OGGETTO: Progetto di adeguamento al tipo B dell'itinerario Sassari-Olbia lotto 1 - [ID_VIP:2181]

Determinazione relativa alla verifica di ottemperanza alle prescrizioni lett. A) nn. 1, 2, 3, 4, 5, 6, 7, 8, 9, 10, 11, 12 e 13 di cui al decreto di compatibilità ambientale n. 60 del 24/02/2011 ai sensi e per gli effetti dell'art. 28 del D.Lgs. 152/2006 e ss.mm.ii. e dell'art. 3, comma 1 lett. v) dell'OPCM n. 3869/2010 - proponente Soc. Anas p.A.

Parere n. 1206 del 19 aprile 2013

Progetto	Verifica di Ottemperanza S.S. Olbia Sassari – nuova strada tipo B – prescrizioni al DEC n. 60 del 24.02.2011. Lotto n°.1
Proponente	Regione Sardegna – Commissario Delegato per l'emergenza determinatasi nel settore traffico e della mobilità nelle Province di Sassari e Olbia – Tempio

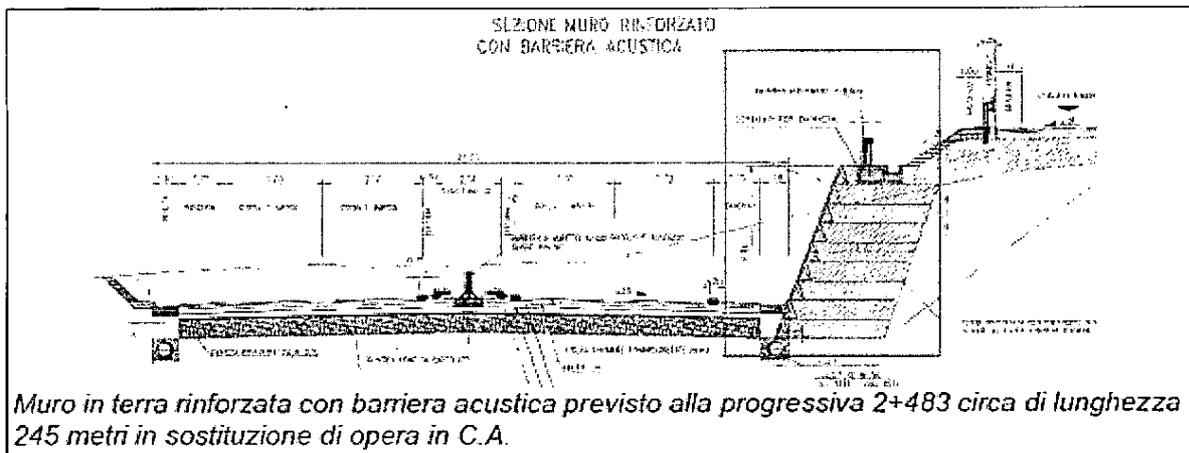
PRESO ATTO che in fase esecutiva il cavalcavia ferroviario, previsto al km 8+300 circa, è stato riprogettato accorciando l'impalcato e di conseguenza i muri di spalla, riducendo la lunghezza della galleria a 116m;

PRESO ATTO che in fase esecutiva è stata eseguita anche una risagomatura e riqualifica del muro di contenimento che, per ridurre l'impatto visivo, si abbasserà progressivamente dall'altezza del muro di sostegno della galleria all'altezza (4 m) del muro di protezione;

CONSIDERATO che, per mitigare l'impatto visivo, il Proponente ha provveduto ad inserire un rivestimento in pietra locale delle parti di muro che rimarranno visibili anche a seguito della risagomatura;

VALUTATO pertanto che le soluzioni presentate nel progetto esecutivo siano volte alla massima riduzione dell'impatto visivo ed alla sostituzione, laddove possibile, di tutte le opere in cls tramite interventi di ingegneria naturalistica;

La prescrizione n.º 1 risulta pertanto OTTEMPERATA

Area di stoccaggio materiali inquinanti

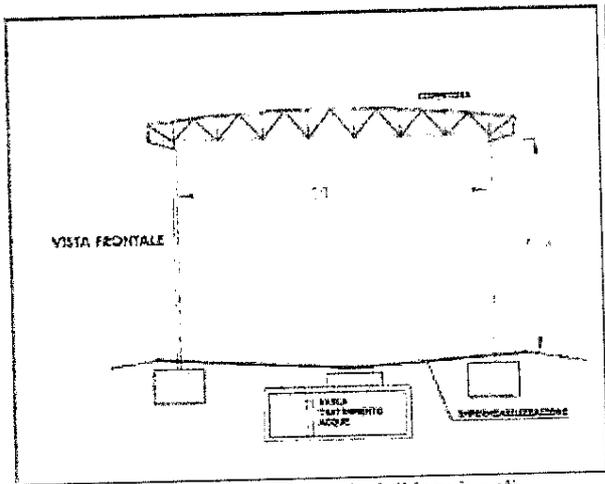
VALUTATO inoltre che la prevista realizzazione nelle aree di cantiere di specifiche aree di stoccaggio materiali pericolosi, dotate di autonomo sistema di raccolta di liquidi, sia da considerarsi ulteriormente cautelativa a protezione della risorsa idrica;

Vasca di tipo I

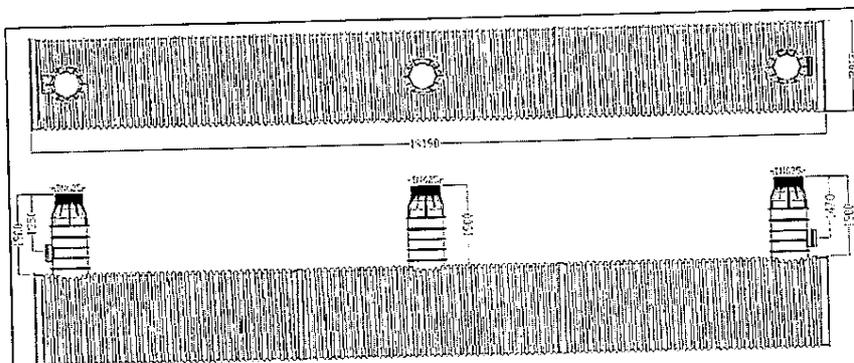
VALUTATO, infine, che il Proponente nel progetto prevede la realizzazione di 8 vasche di trattamento, accessibili dalla sede carrabile per permetterne la manutenzione, dimensionate in modo da contenere il volume dello sversamento accidentale di progetto, assunto pari a 40 mc, e dotate di un sistema di segnalazione di avvenuto riempimento.

La prescrizione n.° 6 risulta pertanto OTTEMPERATA

SEZIONE TIPOLOGICA (Da sez. 18 a sez. 23)
Scale 1:100

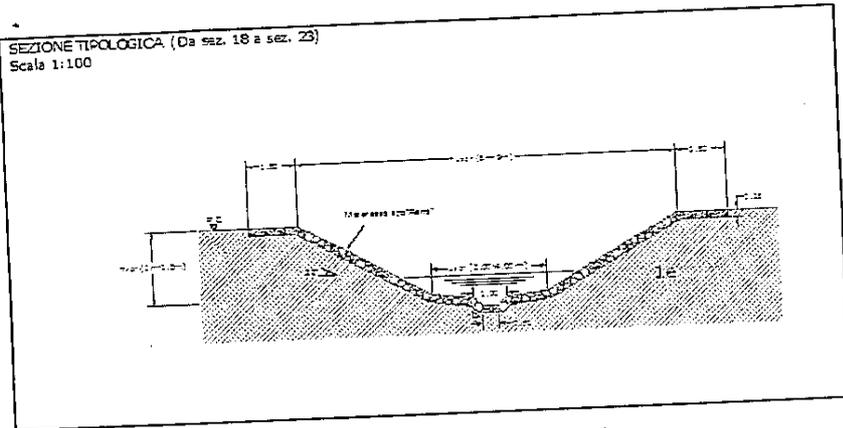
VALUTATO che le soluzioni selezionate per il rivestimento delle inalveazioni garantiscono un'adeguata permeabilità del fondo e delle sponde, la funzionalità idraulica ed il regolare flusso idrico, migliorando al contempo l'integrazione tra le inalveazioni stesse ed il paesaggio, e riducendone l'impatto visivo;

VALUTATO che le scelte tecniche effettuate, concordemente con quanto richiesto dalla prescrizione, favoriscono la conservazione della naturalità dei luoghi garantendo il naturale inerbimento delle sponde e /o della loro sommità;

VALUTATO infine che la prevista creazione di sezioni di alveo di magra, che consentano il deflusso idrico delle portate d'acqua nei periodi più secchi dell'anno ed evitino i ristagni d'acqua, sia funzionale alla minimizzazione degli impatti indotti dalla sistemazione idraulica ed alla conservazione della naturalità;

La prescrizione n.° 7 risulta pertanto OTTEMPERATA

BILANCIO DELLE TERRE

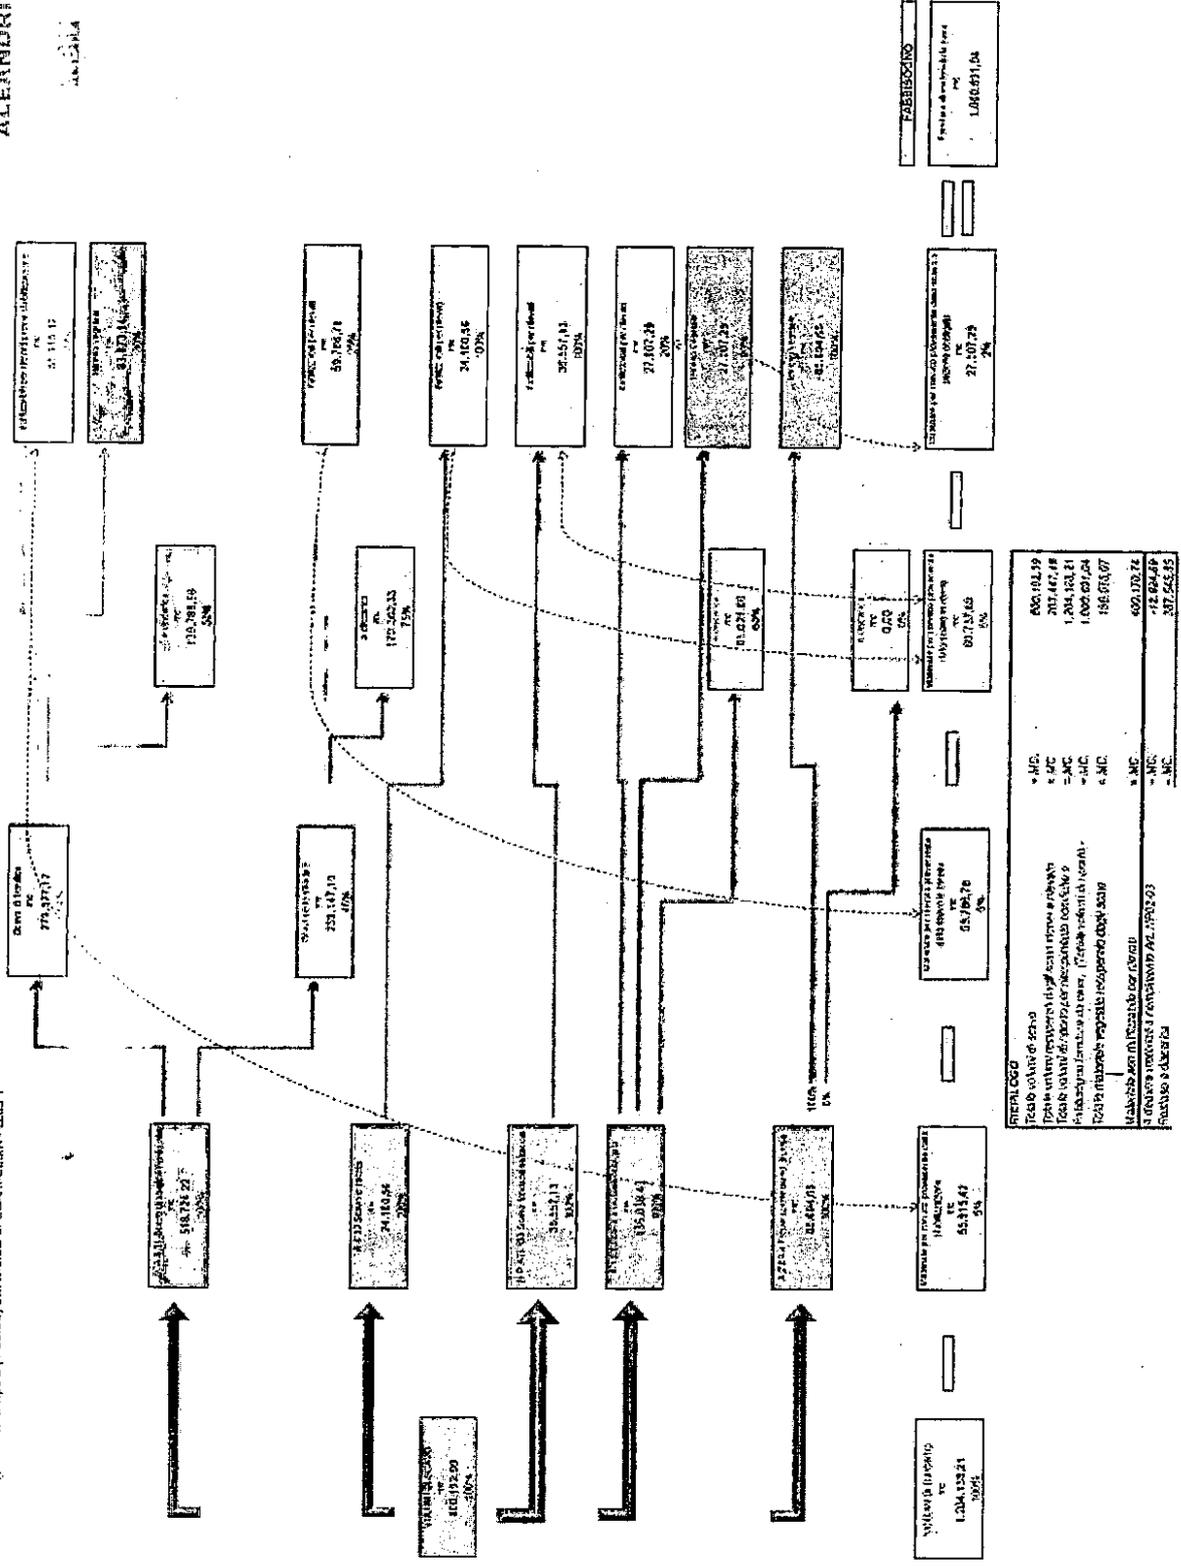
PRESO ATTO che il Proponente presenta il seguente bilancio delle terre:

VALUTATO pertanto che la documentazione presentata è pertinente a quando richiesto e che le attività proposte di gestione del materiale siano state ottimizzate ai fini dal maggior recupero e riutilizzo possibile, e della miglior gestione del terreno vegetale;

La prescrizione n.° 8 risulta pertanto OTTEMPERATA

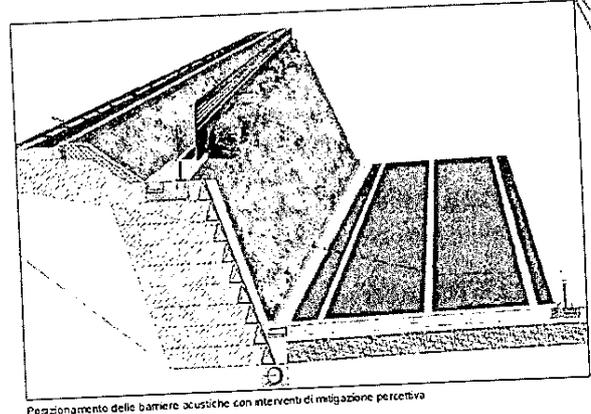
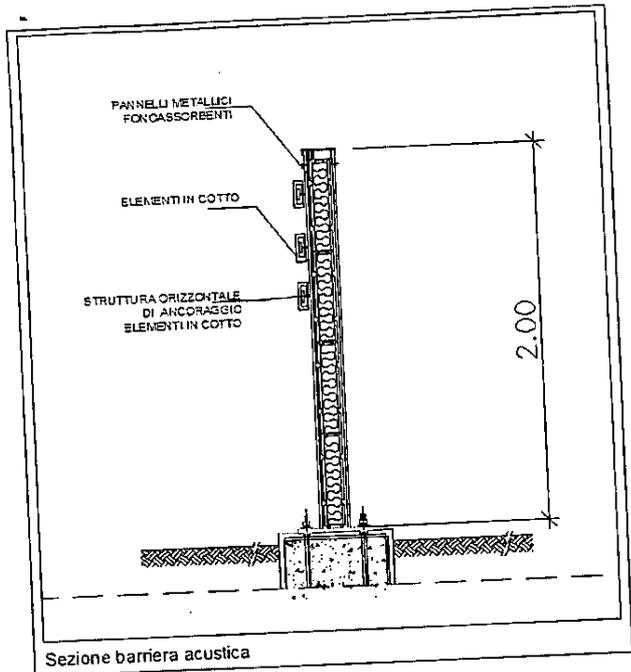
PRESO ATTO che il progetto del Lotto 1 prevede la realizzazione di una barriera acustica ubicata dalla progressiva 2+550 alla progressiva 2+260, di altezza pari a 2m., per una lunghezza complessiva di 70m.;

PRESO ATTO che la barriera antirumore sarà:

- realizzata in elementi metallici verticali che sostengono i pannelli fono-isolanti e fonoassorbenti costituiti da due semigusci metallici di cui uno forato ed uno pieno, realizzati con fogli di lamiera di acciaio Corten;
- realizzata con alloggiato all'interno dei due semigusci un materassino fonoassorbente di lana di roccia;
- rivestita da elementi orizzontali in cotto ai fini di armonizzare la barriera stessa con il contesto;

PRESO ATTO che la barriera prevista sarà collocata alla sommità del muro in terra rinforzata previsto nel progetto esecutivo a sostituzione del muro in CA precedentemente proposto, e che sarà pertanto possibile prevedere un impianto di talee sulla sommità dell'opera verde;

VALUTATO che la progettazione proposta è coerente con quanto richiesto dagli Enti, e al contempo rappresenta un adeguato livello di progettazione tecnico ed architettonico della barriera acustica, garantendone il corretto inserimento paesaggistico grazie all'utilizzo di specie autoctone ed alla loro distribuzione, che ripropone una distribuzione naturale;

La prescrizione n.° 10 risulta pertanto **OTTEMPERATA**
